Plan d'aménagement particulier «ECO-r1 & ECO-c1 Mierscherdall»

Umweltverträglichkeitsstudie („EIE-Rapport“)

**Nachtrag im Sinne des MECB-Avis Réf-N°95424
vom 27.11.2024**

Abb. 14: Ausschnitt Nordost aus dem Plan de Plantation (Quelle: Papaya Sàrl 2025). Darstellung nicht genordet. Größere Darstellung in Anhang 06.

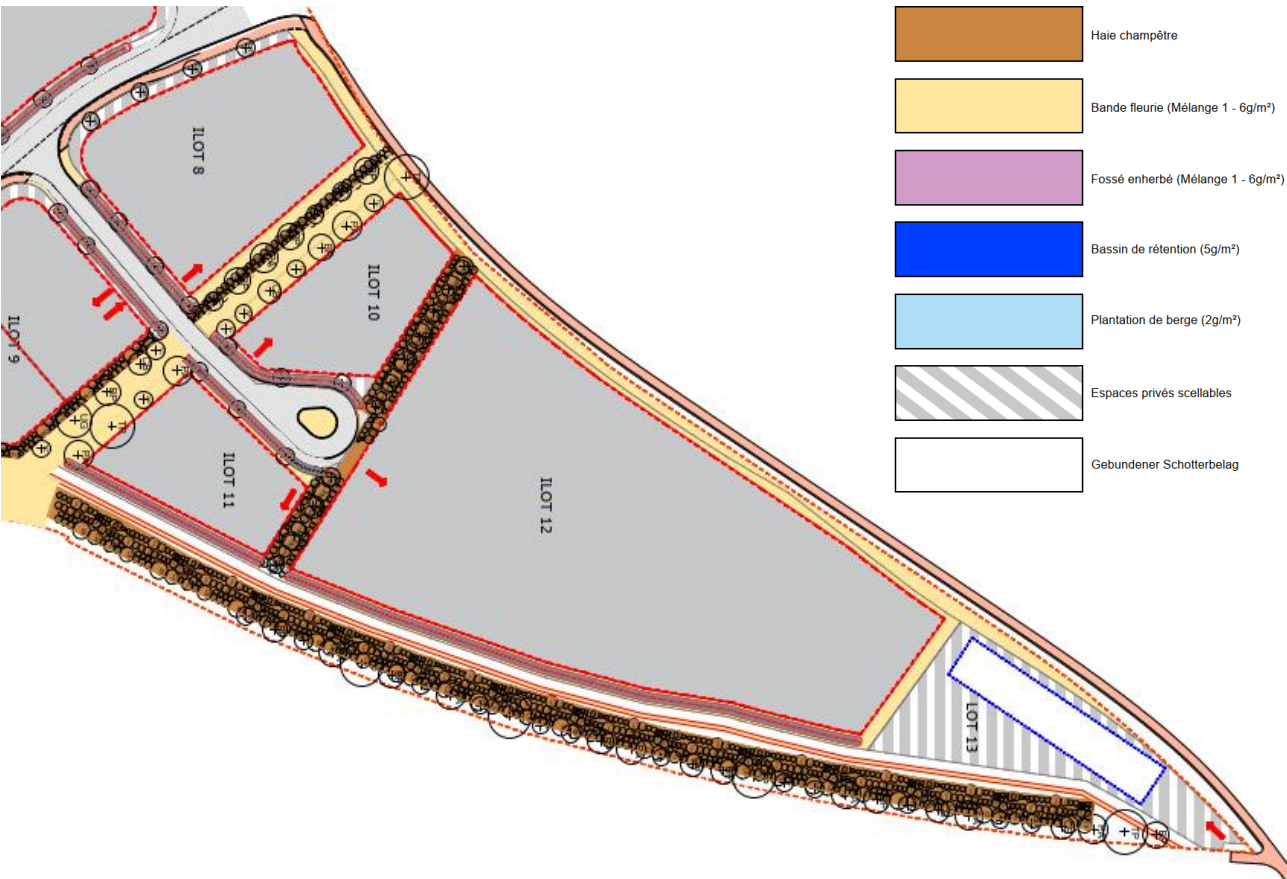
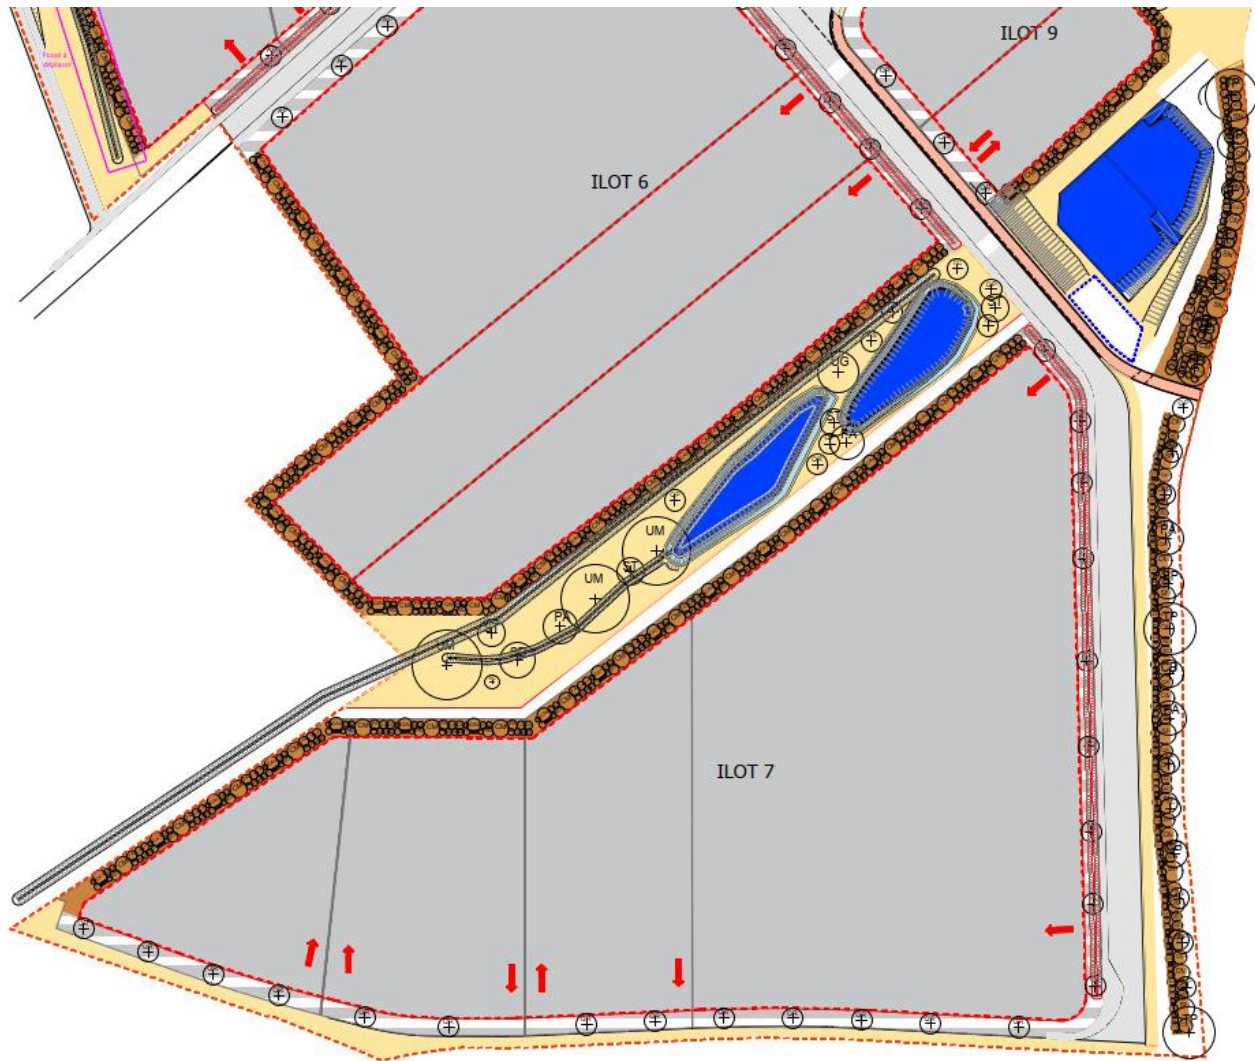
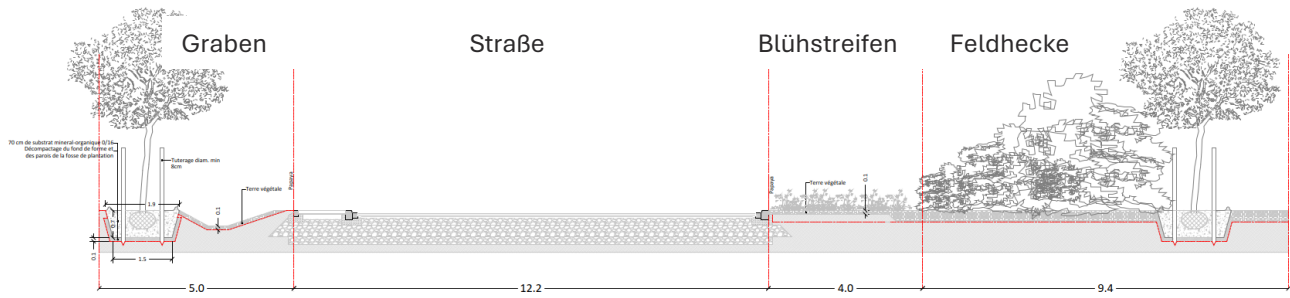
In seinem Avis verweist das MECB (Anhang 01) darauf, dass im Rahmen der Eingrünung auf die Pflanzqualität zu achten ist. Auf Basis des im *EIE-Rapport* beschriebenen *Manuel écologique* wurde zwischenzeitlich ein Pflanzplan ausgearbeitet sowie ein entsprechendes *Bordereau* für die Ausschreibung (vgl. Anhang 06 und nachfolgende Abbildungen). In Letztgenanntem sind die zu liefernden Pflanzqualitäten und Herkunft des Saatgutes definiert. Die Koordination der Pflanzungen im öffentlichen Raum erfolgt durch die Gemeinde.

Zwar wird von Seiten des MECB richtigerweise festgestellt, dass eine Präzisierung der Außenraumgestaltung und Eingrünung nur geringfügig in der *Partie écrite* zum PAP definiert ist, jedoch beabsichtigt das ZAMiD, dass die sich ansiedelnden Betriebe eine Konvention unterzeichnen, die die Vorgaben des *Manuel écologique* beinhaltet. Darin enthalten sind u. a. helle Oberflächenbeläge, dezente Fassadengestaltung/-farbe, Permeabilität der Bodenbeläge sowie standortgerechte und einheimische Bepflanzung.

Vor diesem Hintergrund ist davon auszugehen, dass die Ein- und Begrünung der Planzone erfolgreich und in einer guten Qualität erfolgt, wodurch erheblich negative Effekte auf das Schutzgut vermieden werden.
